1. Änderung des Bebauungsplans Nr. 20 Steinweg

Berücksichtigte Aspekte im Zuge der Erstellung des Bebauungsplanentwurfs

Beschlüsse zur 1. Änderung des Bebauungsplans Nr. 20 Steinweg im Rahmen der Stadtratssitzung vom 01.12.2021

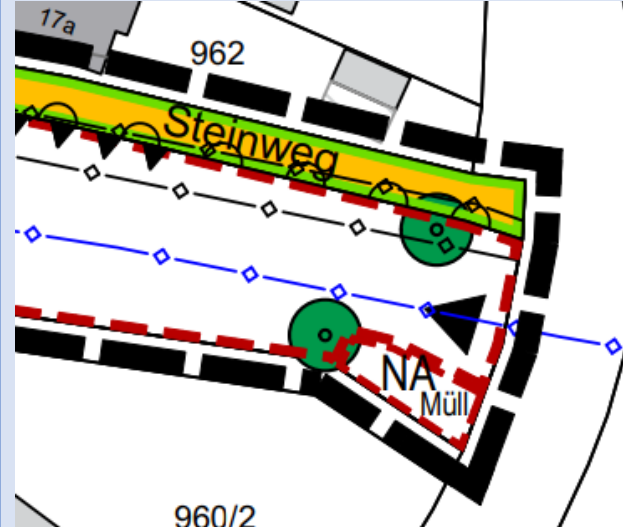
5. Die Sammelstellen für die Abholung der Mülltonnen werden direkt an die öffentlichen Straßen gelegt werden, so dass kein Müllfahrzeug in das Gebiet einfahren muss und eine Lärmbelästigung an dieser Stelle ausgeschlossen werden kann.

Entsprechende Fläche für Sammelstelle wurde im Bebauungsplan vorgesehen

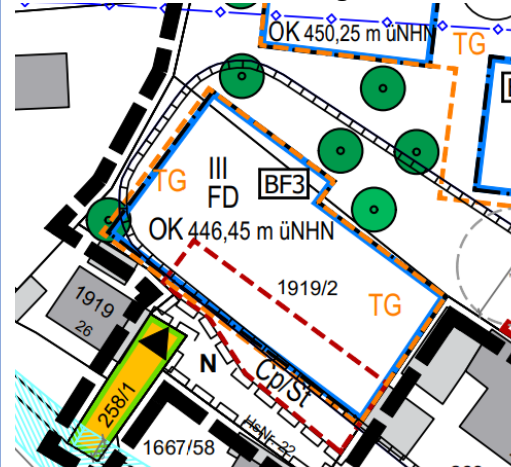
6. Die beiden südlichen Mehrfamilienhäuser werden von der Geschossigkeit auf drei Vollgeschosse begrenzt.

Reduktion der Geschossigkeit wurde festgesetzt

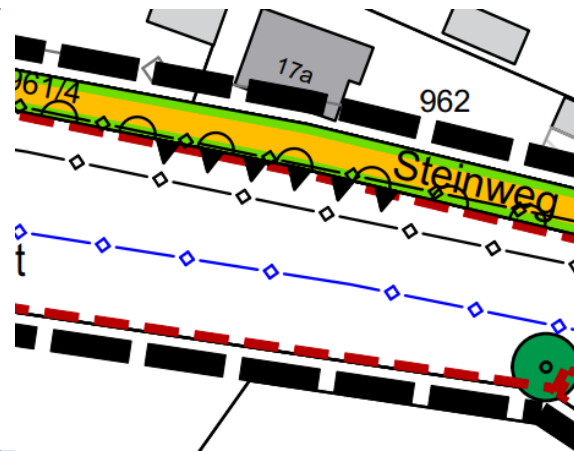
7.	In Anlehnung an die Umgebungsbebauung sollen die Mehrfamilienhäuser einen eher rechteckigen als quadratischen Grundriss aufweisen.	Baufenster wurden verkleinert und in Abformung angepasst.
----	--	---

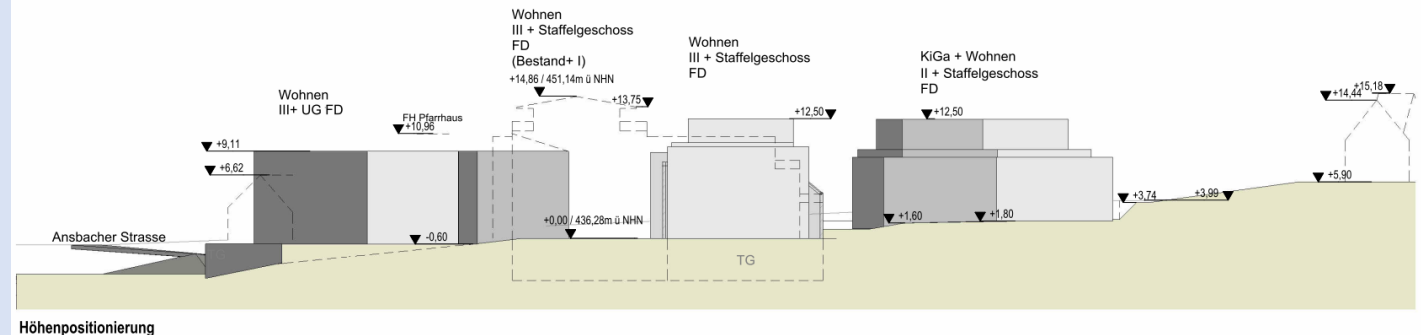
- Aufnahme von maximalen Höhen über Normalnull zur Beschränkung der Gebäudehöhen
 - 2.2 Die Erdgeschossfußbodenhöhe (EFH) darf im WA1 maximal 0,25 m über bzw. unter der Höhe von 438 m ü. NHN liegen.
 - 2.3 Die Erdgeschossfußbodenhöhe (EFH) darf im WA2 in den Baufenstern „BF1“ und „BF2“ maximal 0,25 m über bzw. unter der Höhe von 436,25 m ü. NHN liegen.
 - 2.4 Die Erdgeschossfußbodenhöhe (EFH) darf im WA2 im Baufenster „BF3“ maximal 0,25 m über bzw. unter der Höhe von 435,7 m ü. NHN liegen.
